改善箇所説明図

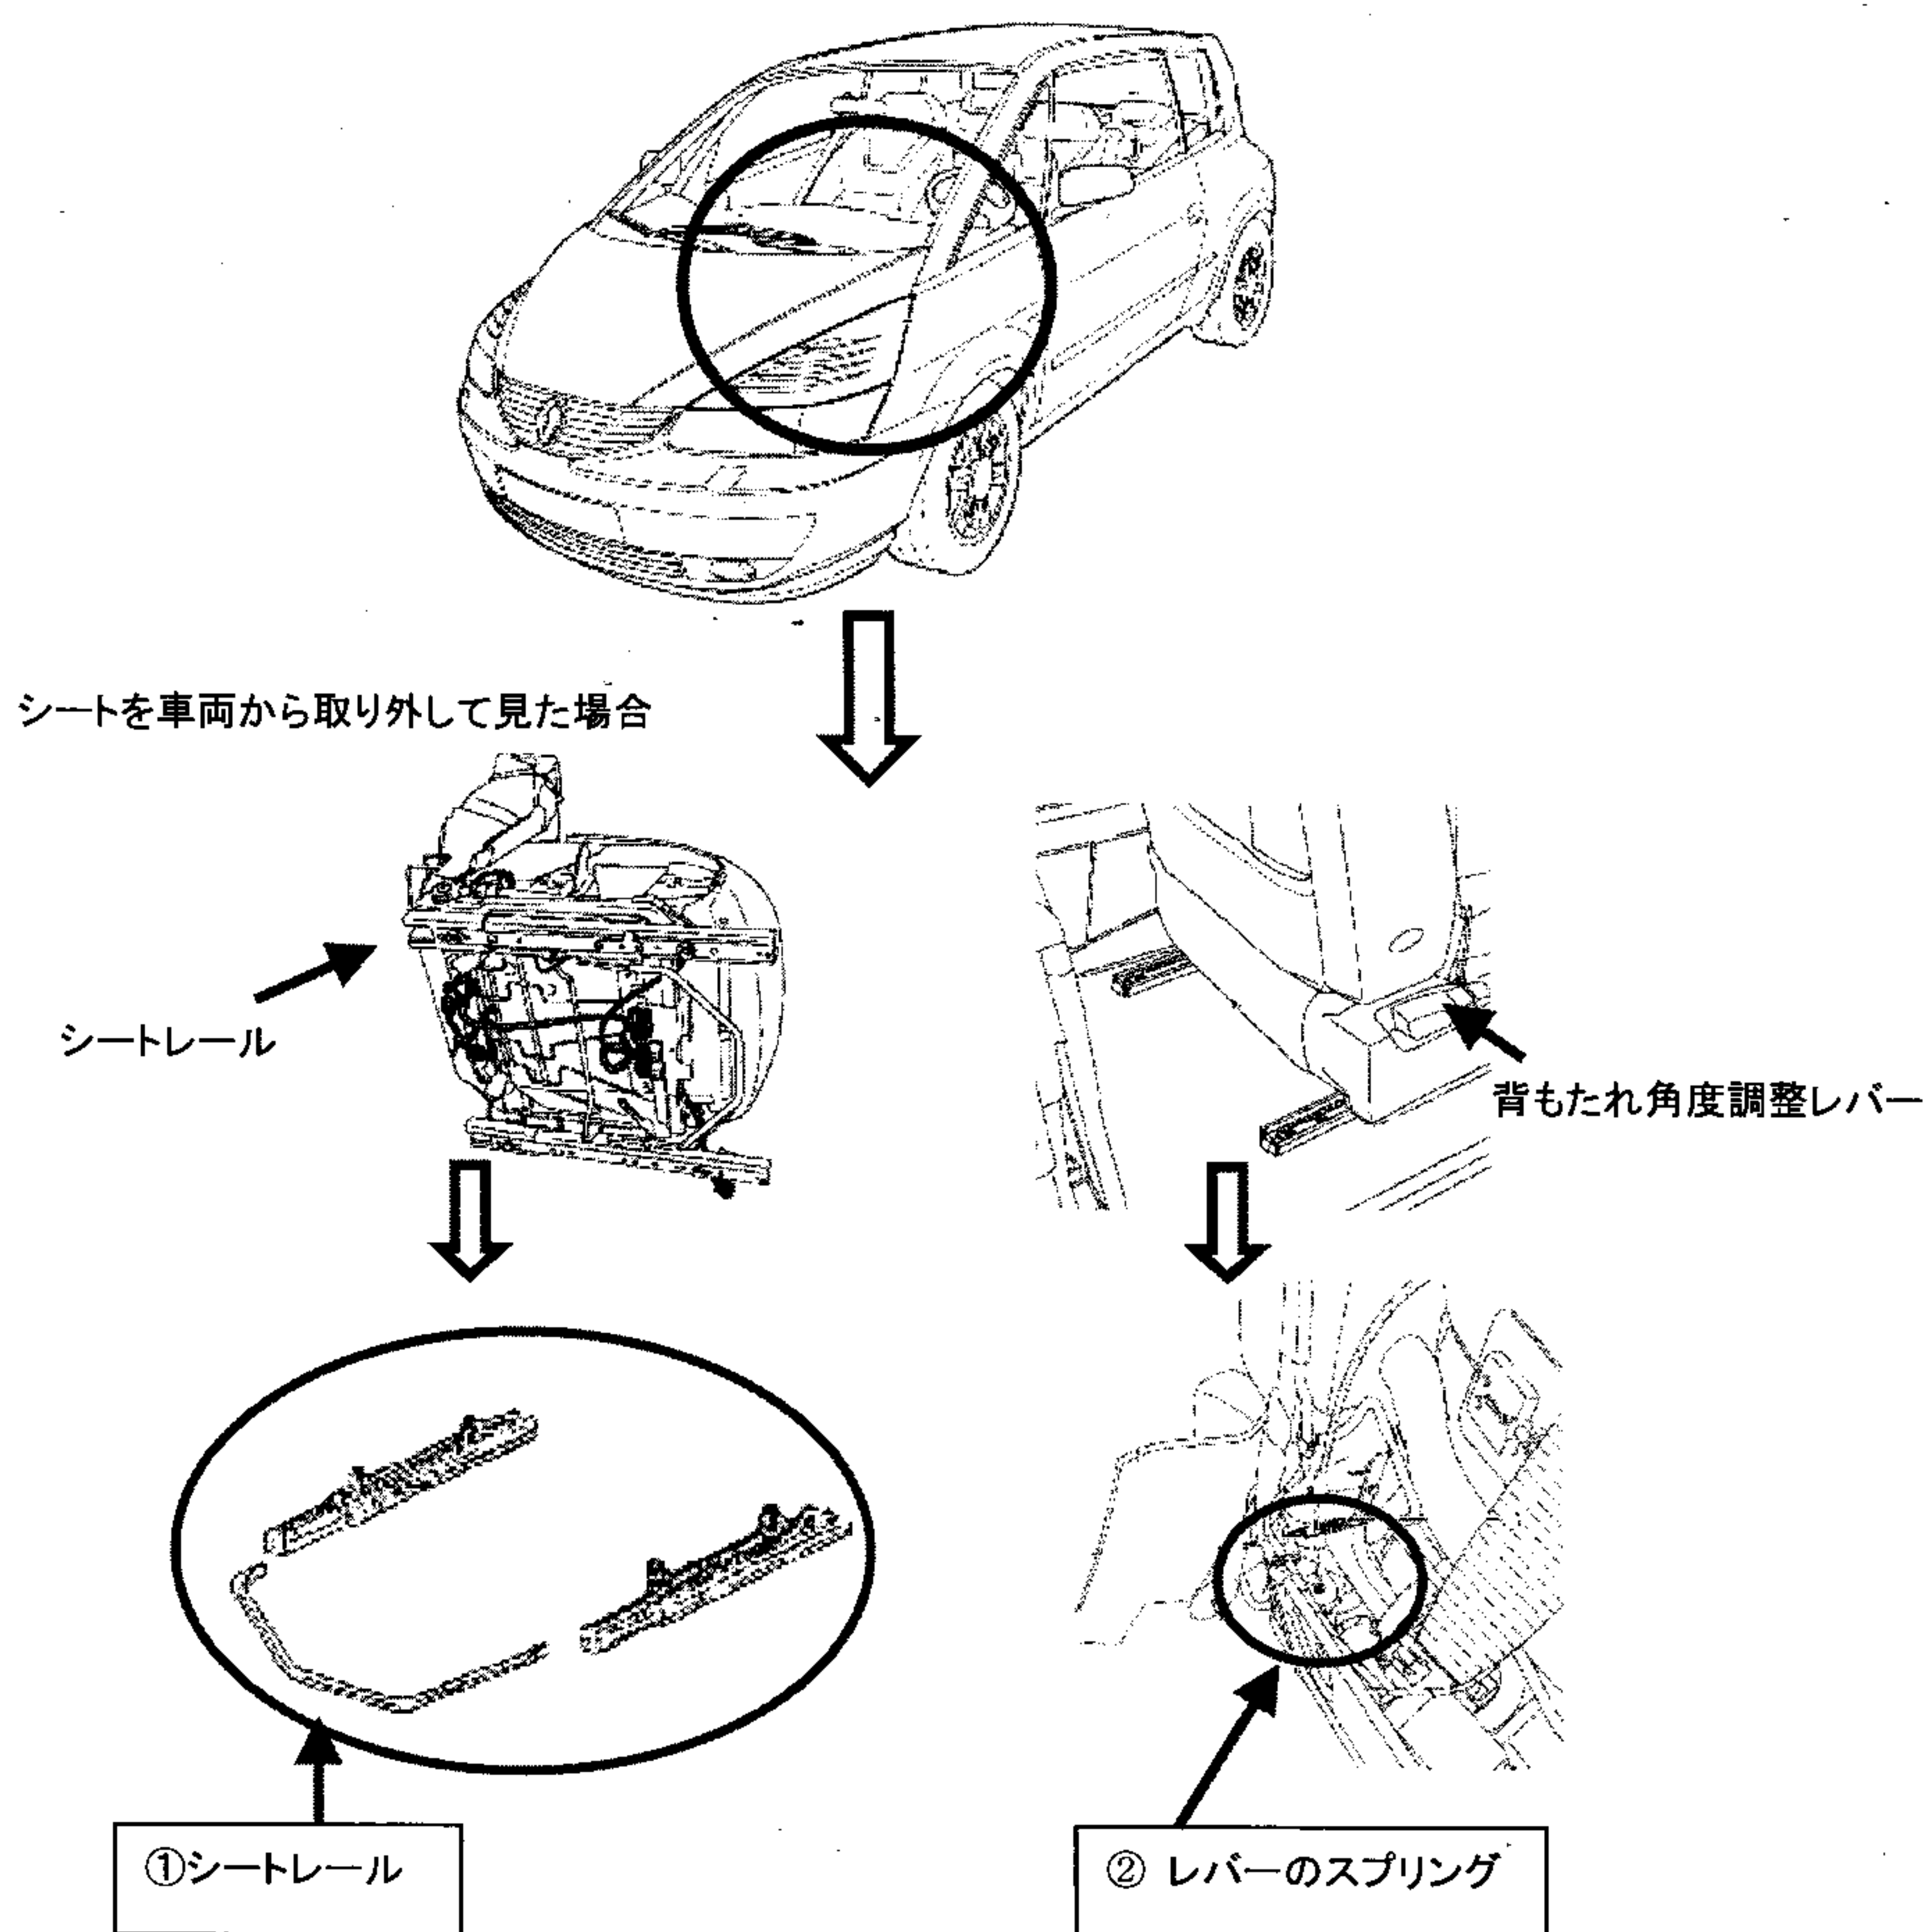
- ① 運転者席及び助手席の前後スライド装置のロック機構が不適切なため、ロック機構内に異物が噛み込んで確実にロックされないことがある。そのため、衝突等の際に座席が移動するおそれがある。
- ② 運転者席及び助手席の背もたれ角度調整レバーのリターンスプリングの張力が弱いため、当該レバーが十分にロックされないことがある。そのため、衝撃時等に背もたれが倒れるおそれがある。

- ① 該当車両の運転者席及び助手席シートレールを対策品と交換する。
- ② 全車両、背もたれ角度調整のレバー springs を追加する。
